【補足説明資料】

3号機ハンドル変形燃料及び使用済燃料収納缶取り扱いに係る実施計画Ⅱ章の変更について

2020年11月25日

東京電力ホールディングス株式会社

II. 特定原子力施設の設計, 設備

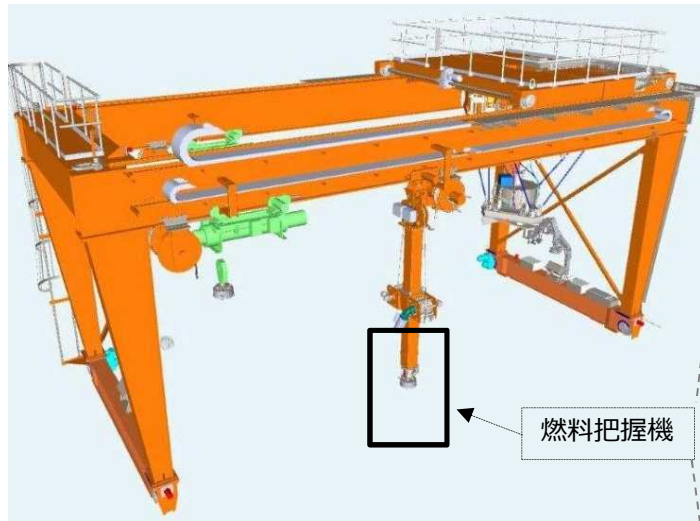
- ・ 添付資料－1－1
燃料の落下防止, 臨界防止に関する説明書（3号機）
 - 大変形用掴み具の導入に伴う記載の追加及び構造図の追加
- ・ 添付資料－1－3
燃料の健全性確認及び取り扱いに関する説明書（3号機）
 - 3号機ハンドル変形燃料に関して記載の追加

- ・ 添付資料－9－1 別添5
使用済燃料収納缶（小）についての説明書
 - 使用済燃料収納缶（小）取り扱い概念図の追加
- ・ 添付資料－9－2 別添6
使用済燃料収納缶（大）についての説明書
 - 使用済燃料収納缶（大）の落下防止機能及び落下防止措置について記載の追加
 - 使用済燃料収納缶（大）取り扱い概念図の追加
- ・ 添付資料－10
使用済燃料共用プール設備に係る確認事項について
 - 使用済燃料収納缶（大）吊具の確認事項について記載の追加

図 がれきによるハンドルの変形

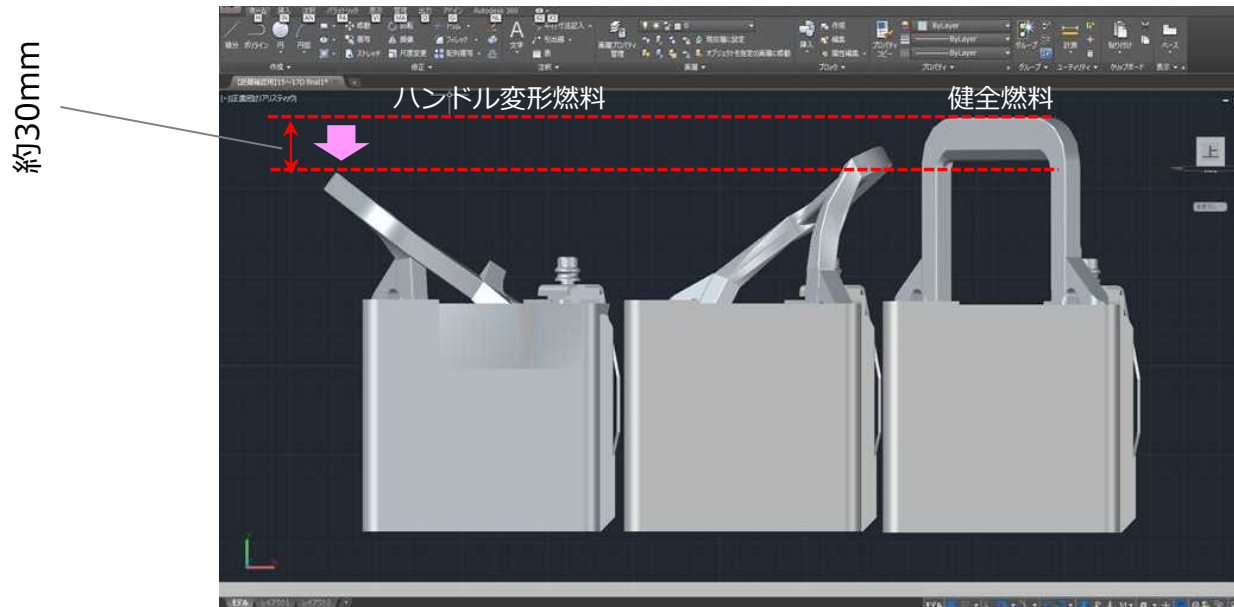
- 現状の線量評価（面談資料，2019年2月22日説明）
 - ・ ガータ上の高さで2.2mSv/h，トロリ上では1mSv/h未満
 - ・ ガータ上線量評価は，遮へい水深350mmであるが，評価の条件としてプール冷却系の停止や操作卓高さ表示の要求仕様（計器誤差）を考慮して250mmで評価を実施
- ハンドルが変形することへの影響
 - ・ ハンドル変形燃料を水中カメラで確認すると，約30mm短くなるが，線量評価の条件（-100mm）以内の変形量であることから，現状の線量評価を変更する必要はないと考える。
 - ・ なお，現状評価条件から遮へい水深を約30mm浅くした場合の線量は，ガータ上の高さで0.2mSv/h増加し，トロリ上では1mSv/h未満となる。
 - ・ トラブル発生時の復旧作業についても，計画線量（1mSv/日未満を目標）で作業ができる見込みである。

図1 評価対象部位

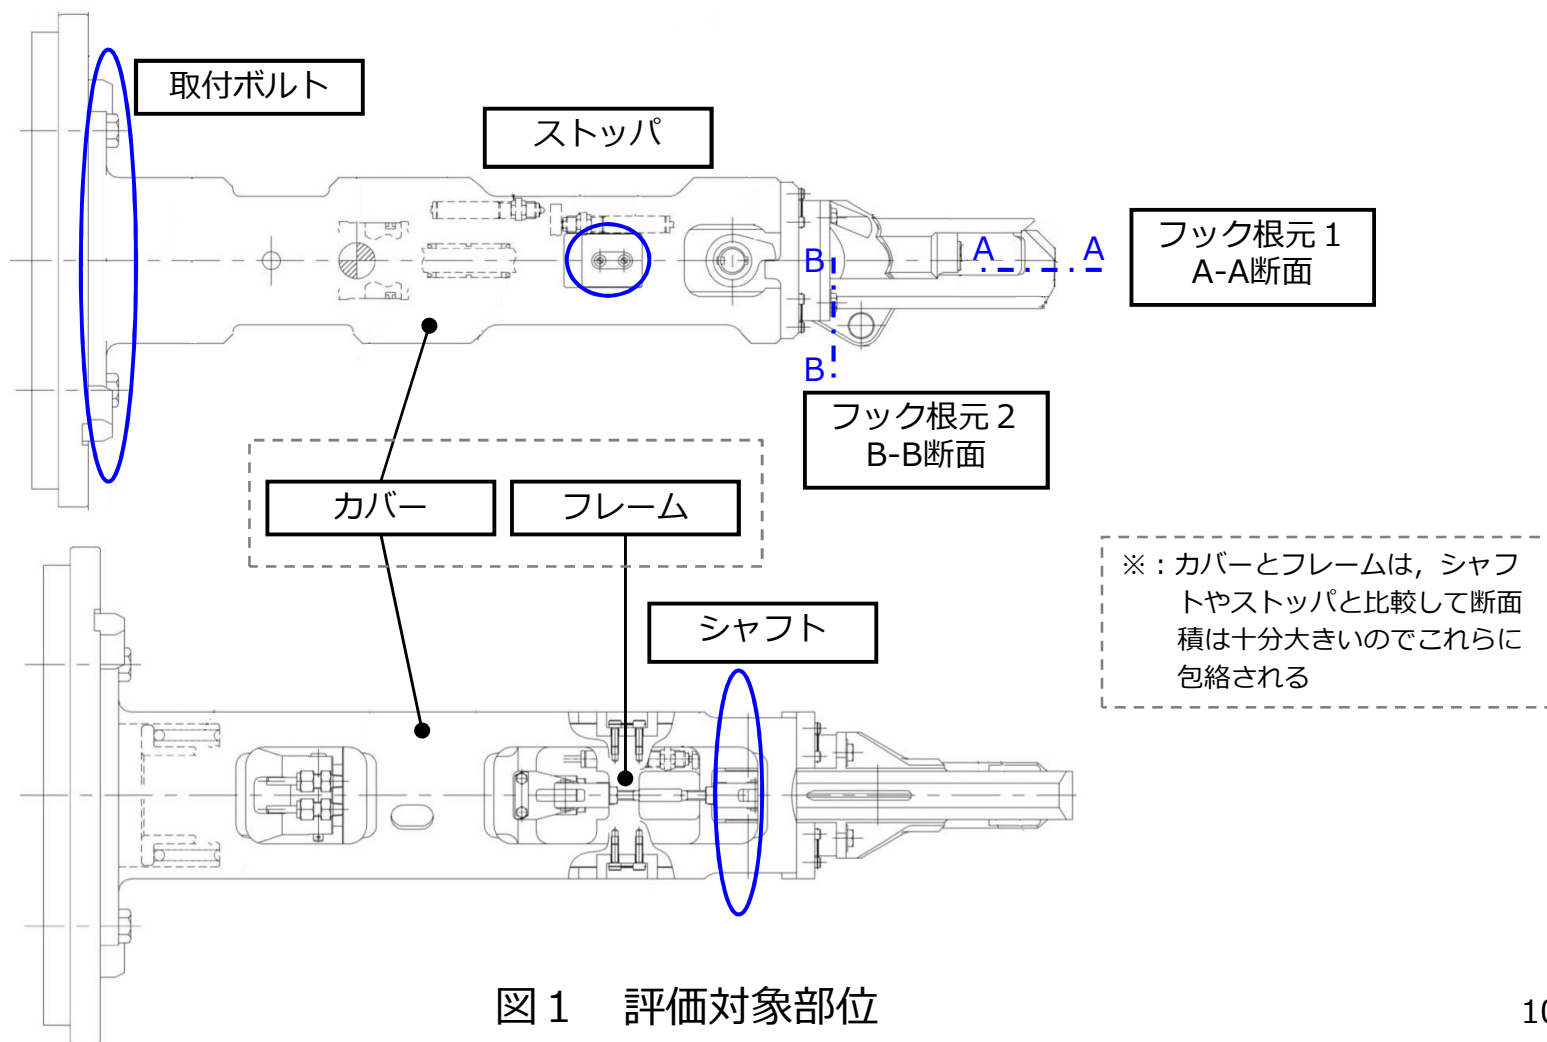
- 荷重伝達のロードパスより、評価対象部位を選定した。

- フック根元 1
 - ① せん断応力： $\tau_1 = FL \times g / s_1$
 - ② 曲げ応力： $\sigma_{1b} = M_1 / Z_1$
 - ③ 組合せ応力： $\sigma_1 = \sqrt{(\sigma_{1b})^2 + 3\tau_1^2}$
 ここで、
 曲げモーメント： $M_1 = FL \times g \times L_1$ (1.77×10^5 N-mm)
 断面積： s_1 (1000mm^2)
 断面係数： Z_1 (4166.7mm^3)

- フック根元 2
 - ① 引張応力： $\sigma_{2t} = F_2 / S_2$
 - ② 曲げ応力： $\sigma_{2b} = M_2 / Z_2$
 - ③ 組合せ応力： $\sigma_2 = \sigma_{2t} + \sigma_{2b}$
 ここで、
 引張応力： $F_2 = FL \times g$ (1.48×10^4 N)
 断面積： s_2 (1020mm^2)
 断面係数： Z_2 (4625mm^3)
 曲げモーメント： $M_2 = FL \times g \times L_2$ (3.68×10^5 N-mm)

- 強度計算結果を下表に示す。評価対象部位は、許容応力以下となることを確認した。

5.3. 3号機におけるハンドル変形燃料の吊り上げに関する評価

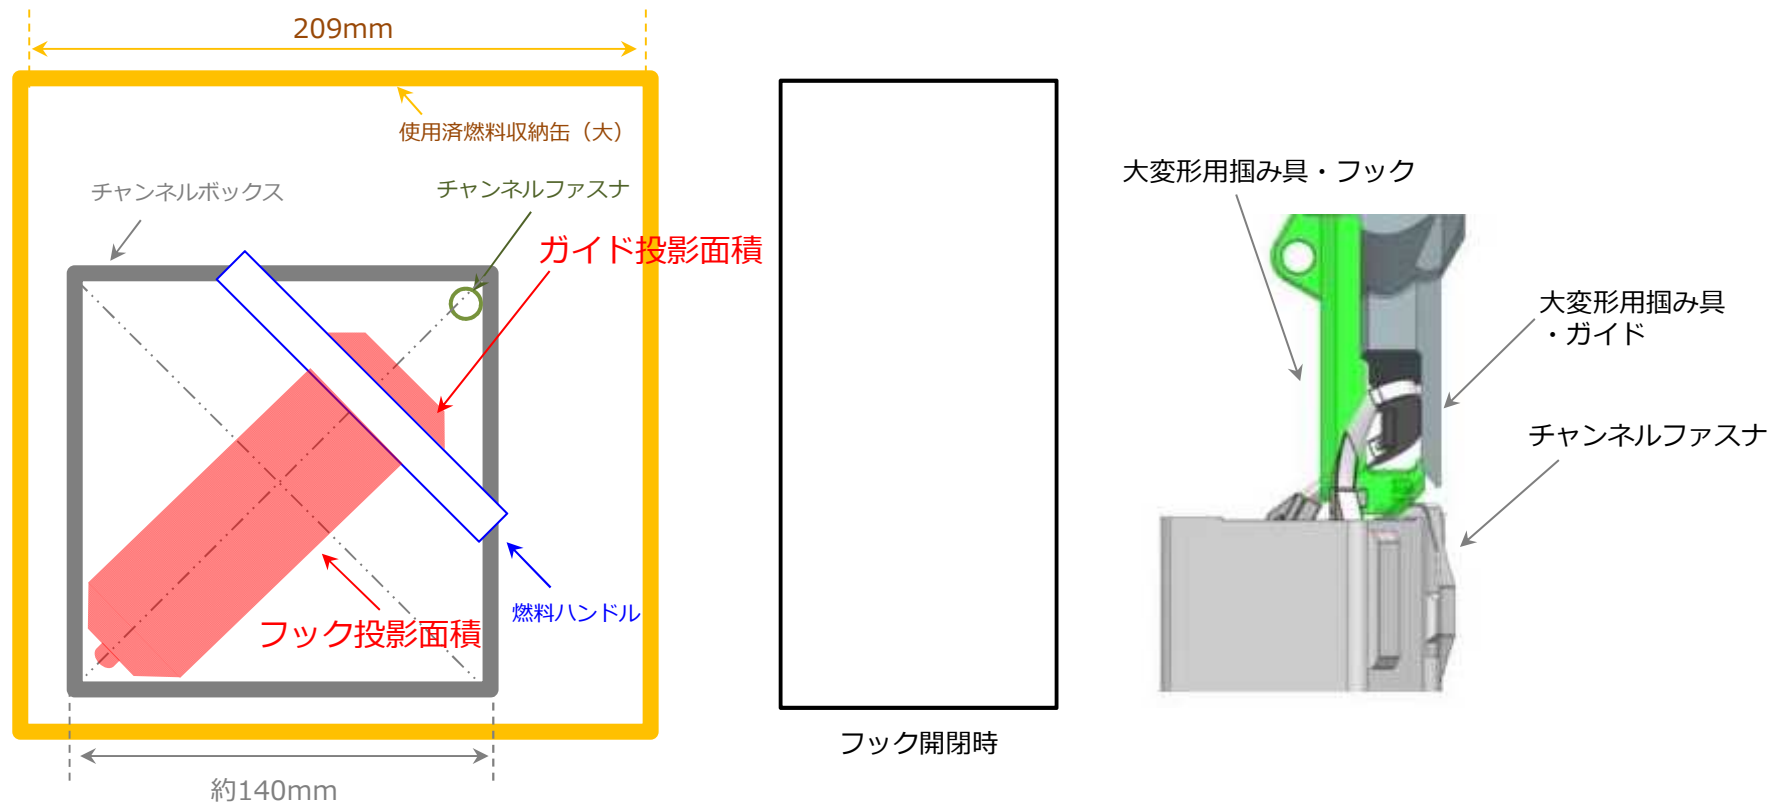
- ハンドル変形燃料の機械的強度に影響を与えない吊り上げ荷重の記載

- ハンドル変形燃料を燃料取扱機を用いて取り出しを行うことを記載
- ハンドルの著しい変形等により現状の掴み具または大変形用掴み具で把持できないものは対象外であることを明記
- 事前にハンドル変形燃料の吊り上げ試験を実施し燃料とラックの干渉が解除された状態にして取り出すことを記載
- 吊り上げ荷重はハンドル変形の無い燃料と同様1tとすることを記載
